PROGETTO ESECUTIVO PARCO DELL'ENERGIA

01 RELAZIONE TECNICA ILLUSTRATIVA DI VARIANTE

Codice Progetto
**PROGETTO ESECUTIVO
PE PdE.SB.2024-03**

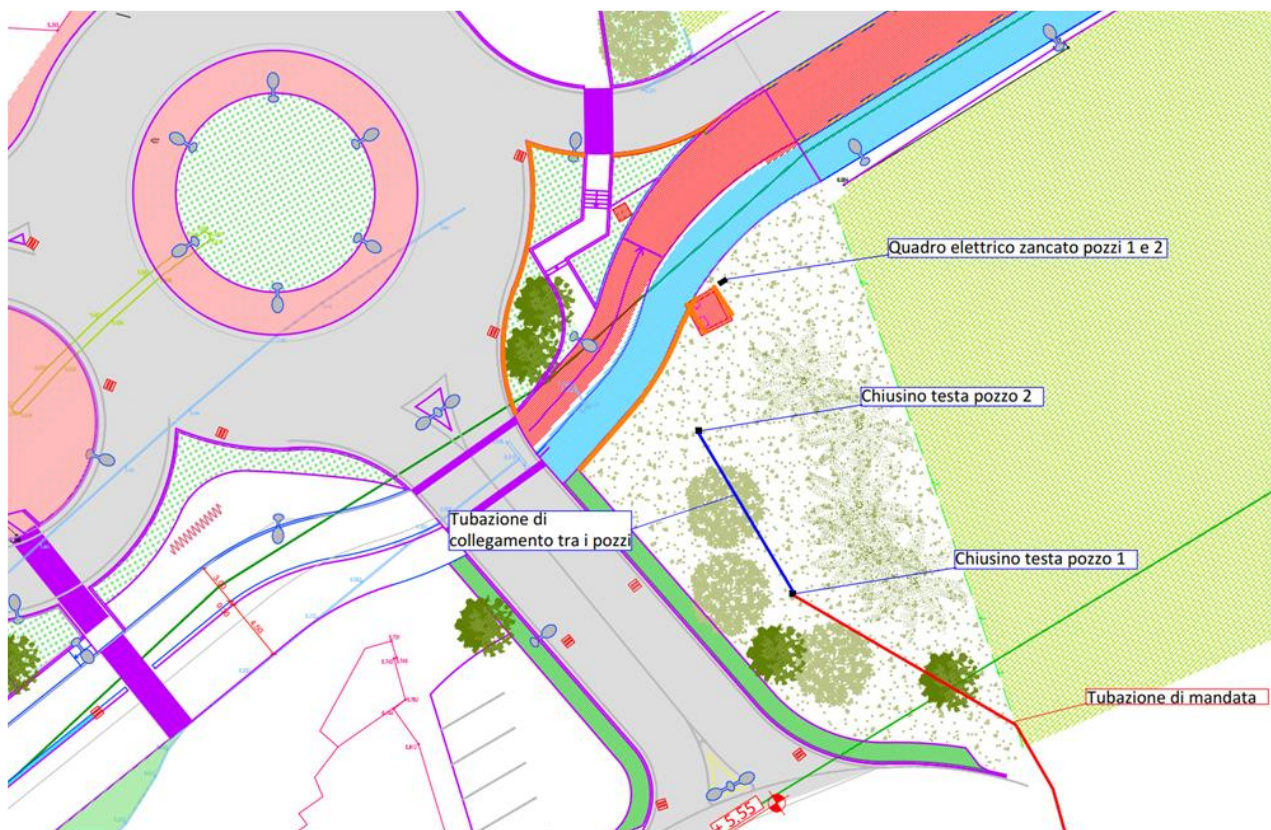
A seguito di specifica indagine geologica, è stata individuata la zona idonea ad ospitare i nuovi pozzi.

Tale area è costituita dall'ampia aiuola comunale ricompresa tra le spalle in destra orografica del torrente Impero del ponte della pista ciclabile e del ponte Impero:

L'intervento sarà ubicato nel sottosuolo e non verranno realizzati manufatti fuori terra.

Sul terreno rimarranno visibili i chiusini di copertura dei pozzetti di alloggiamento della testa dei pozzi. Il trasporto dell'acqua prelevata avverrà mediante tubazione.

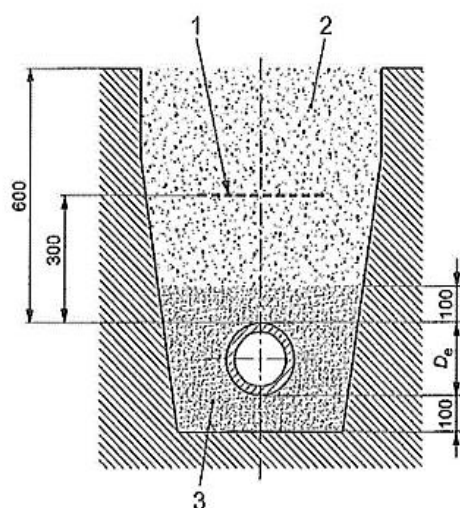
La tubazione sarà in acciaio zincato e pertanto risulterà pressoché identica esteticamente al cromatismo del muro di argine che è realizzato in calcestruzzo.

Il fissaggio della tubazione all'intradosso degli impalcati ed al muro dell'argine avverrà mediante staffatura in acciaio, realizzata in modo da consentire i micromovimenti di scorrimento in direzione assiale, dovuti alla dilatazione

termica del metallo.

La gestione del fenomeno della dilatazione termica verrà completata per effetto dell'impiego di appositi dispositivi di compensazione della dilatazione.

DISEGNO SCHEMATICO DEL POZZO TIPO

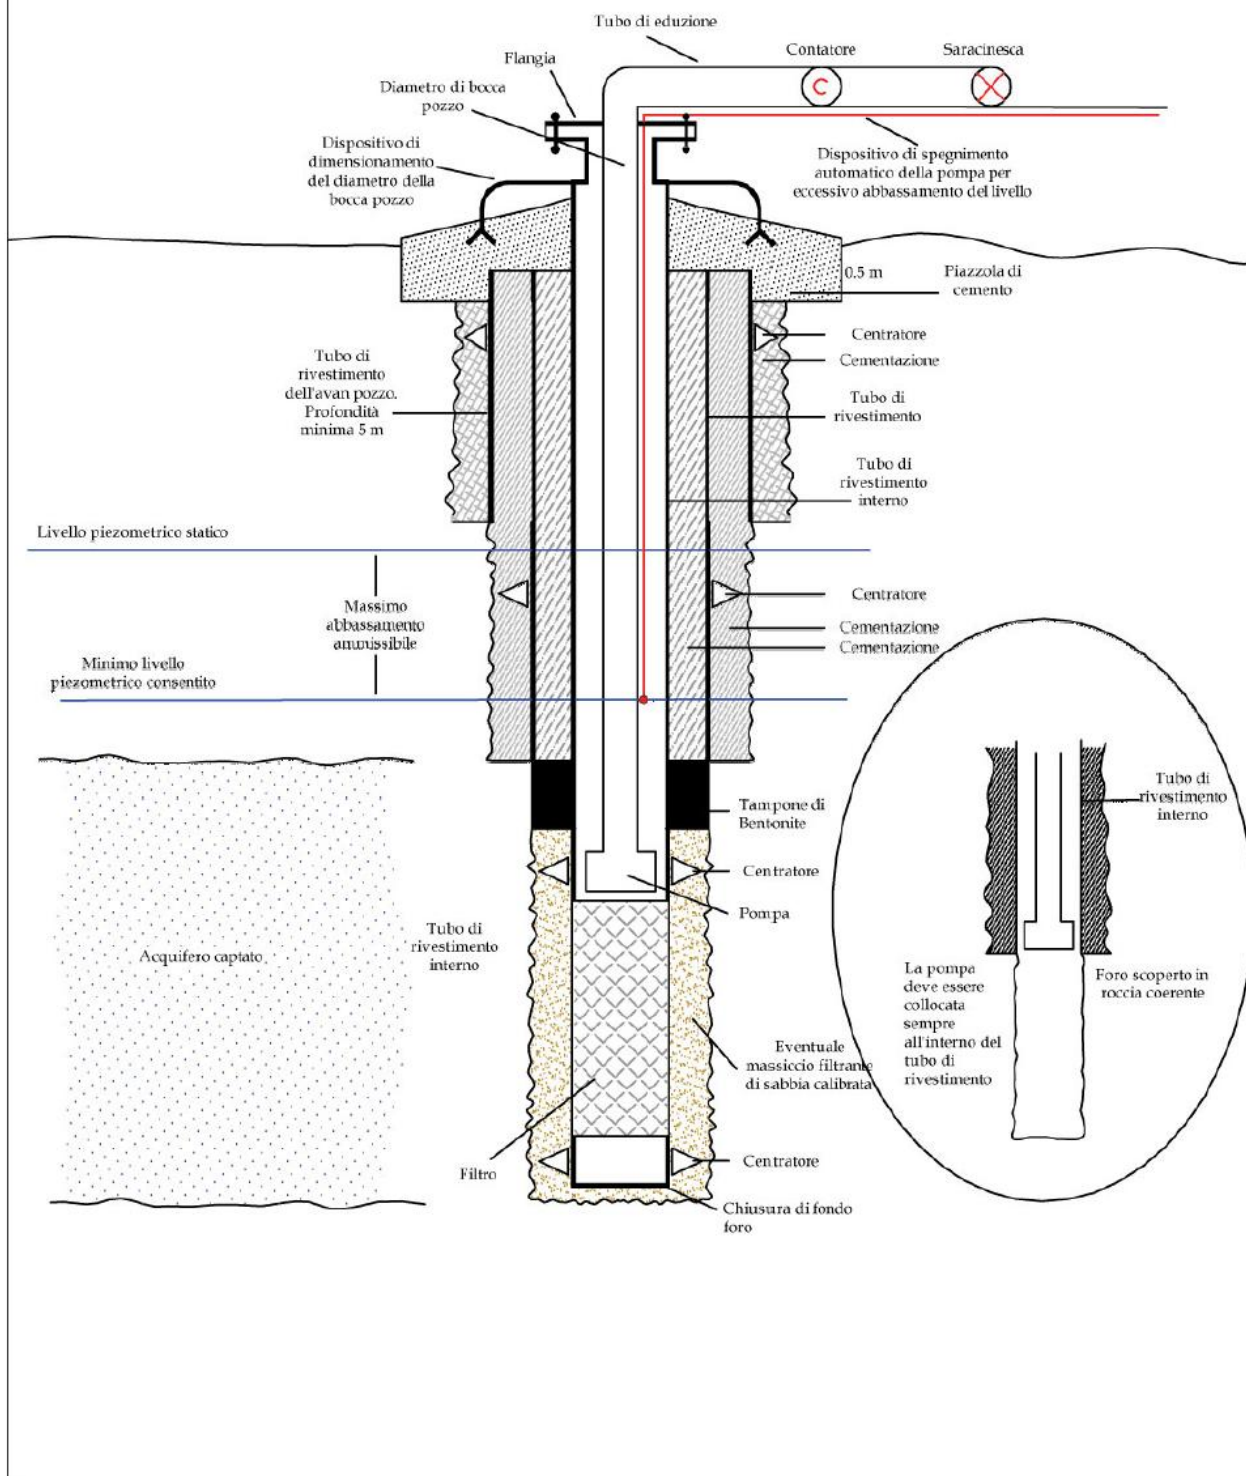
Corretto Dimensionamento Strutturale:

Si è provveduto al corretto dimensionamento degli scavi e delle strutture (diametri, profondità, filtri) al fine di assicurare la stabilità meccanica e l'efficienza idraulica dell'opera.

Sono state previste e implementate misure tecniche specifiche (es. cementazioni a tenuta) per impedire lo scambio idraulico tra acquiferi superficiali e profondi, con particolare riferimento ad evitare il cuneo salino, tenuto conto che ci si trova a 520 metri dal litorale. Questo accorgimento è cruciale per prevenire la contaminazione della risorsa principale.

La scelta dei filtri e la granulometria del massetto filtrante sono state definite per impedire l'asportazione di materiale solido (sabbie o ghiaie fini) all'acquifero durante il pompaggio, proteggendo sia il pozzo che le apparecchiature di sollevamento.

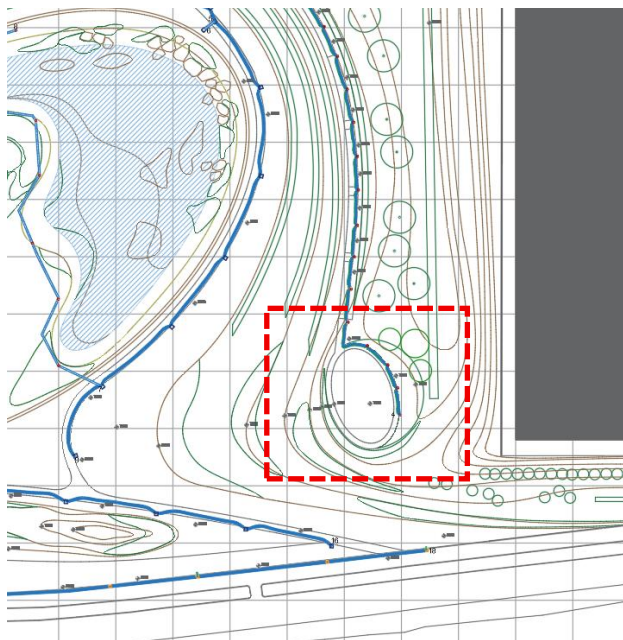
Durante la ricognizione per la presenza di sottoservizi, potenzialmente interferenti con l'intervento, il gestore di rete E-Distribuzione S.p.A. (gruppo Enel) ha segnalato la presenza di una propria linea elettrica interrata in Media Tensione (MT) all'interno dell'area candidata alla terebrazione dei pozzi.

A seguito di specifici tavoli tecnici e interlocuzioni con il gestore, quest'ultimo ha riscontrato l'impossibilità di tracciare e localizzare con assoluta precisione plano-altimetrica il tracciato della condotta interrata. Tale incertezza cartografica e strumentale determina una conclamata interferenza con l'area di perforazione e di installazione dei pozzi.

Pertanto, l'amministrazione e la direzione lavori hanno riscontrato la necessità indifferibile di procedere alla dismissione della linea interferente e al suo contestuale spostamento in una nuova sede non interferente, esterna all'area di cantiere. Tale intervento di rimozione e ricollocazione sarà eseguito direttamente dall'ente gestore (E-Distribuzione S.p.A.) mediante apposita procedura di preventivazione e accordo bonario, configurandosi come opera propedeutica e indispensabile per la prosecuzione in sicurezza dei lavori di variante in oggetto. Questo intervento è riportato anche nel computo metrico allegato.

Zona belvedere – Progetto esecutivo approvato

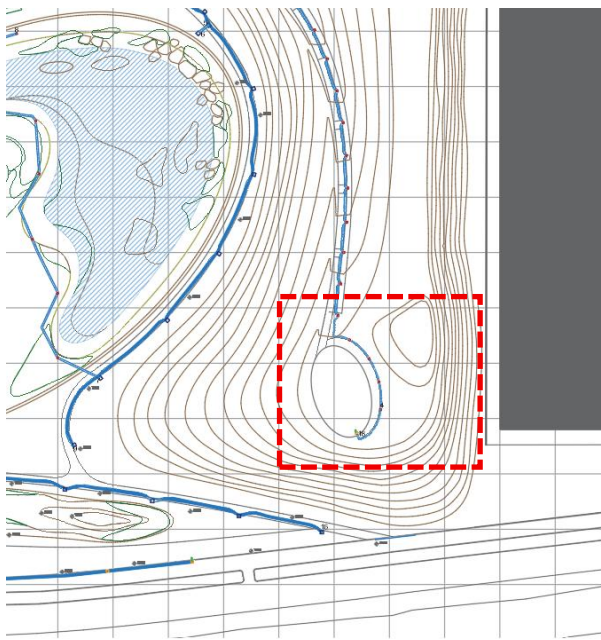
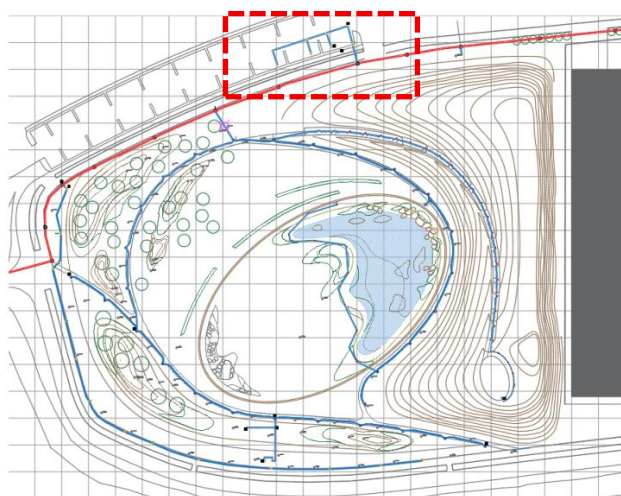
Per ragioni legate al complessivo rifacimento architettonico del parco, meglio dettagliate negli elaborati relativi al corpo d'opera specifico, si è reso necessario una lieve ricollocazione della collinetta “belvedere”.

Per quanto questo non comporti variazioni sostanziali alla parte di impianto elettrico che serve le utenze localizzate sul suddetto belvedere, si sono aggiornati gli elaborati grafici relativi alle linee elettriche interrate interessate dallo spostamento.

Zona belvedere – Variante in corso d'opera

Per i dettagli in merito alla variazione del percorso scavi si rimanda all'elaborato 08-EG-02-02-PE PdE.SB.2024-03.

Posizione colonnine - Elaborato planimetrico

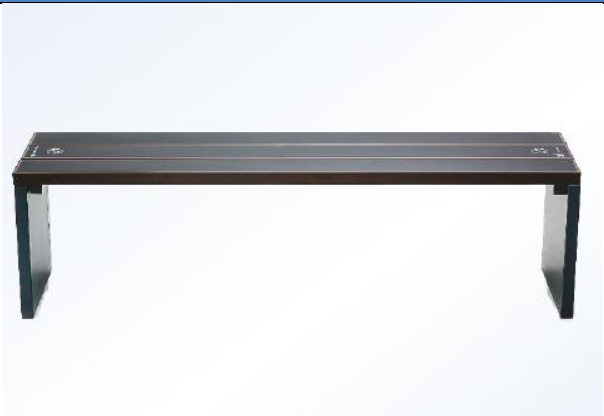
Si propone lo spostamento dell'area dedicata all'installazione delle colonnine di ricarica, la cui nuova posizione di installazione risulterebbe traslata di circa un centinaio di metri verso il depuratore.

In questo modo il quadro elettrico di alimentazione delle colonnine sarebbe installato in adiacenza del nuovo quadro elettrico per l'illuminazione pubblica.

Tale variazione comporta alcune differenze nella pianificazione dei passaggi delle linee interrate, nel posizionamento del quadro di alimentazione e nella lunghezza dei cavi di alimentazione del quadro stesso.

Per i dettagli in merito al riposizionamento delle colonnine, al percorso degli scavi e alla posizione del nuovo quadro si rimanda all'elaborato *08-EG-06-03-PE PdE.SB.2024-03*.
